CONTESTACIÓN A CONSULTAS DE LA LICITACIÓN 6012400005 – SUMINISTRO E INSTALACIÓN DE ELEMENTOS DE MANUTENCIÓN, MOBILIARIO, MÁQUINAS INDUSTRIALES Y EQUIPOS DE TRABAJO

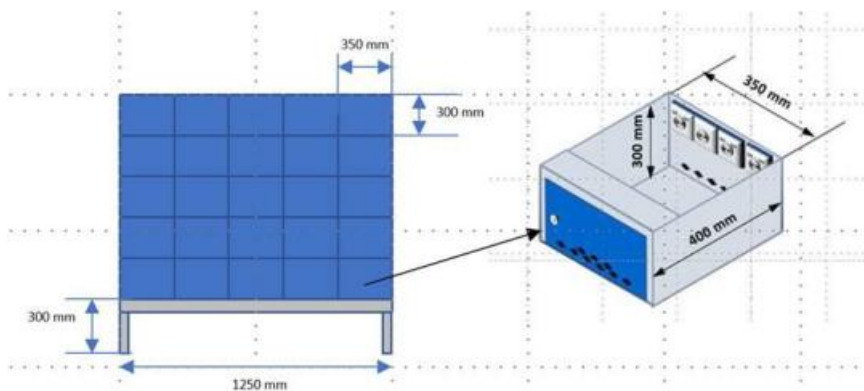
LOTE 1, rogamos nos aclaren la siguiente posición en los puntos indicados.

Suministro e instalación de Armarios de carga metálicos con bancada, electrificados con 4 enchufes 220 V por cada casillero, con cerradura, candado y placa identificativa. Color gris o azul.

En el croquis que se adjunta en los pliegos indican un ancho total de 1250 mm, pero indican que el ancho de cada casillero tiene que ser de 350 mm y que cada módulo debe llevar 5 casilleros de ancho, por lo que sale un total de 1750 mm

Por favor aclarar.

En relación con su consulta, les informamos de que se ha publicado el documento “Corrección de errores 1” el cual, da respuesta a la consulta planteada.
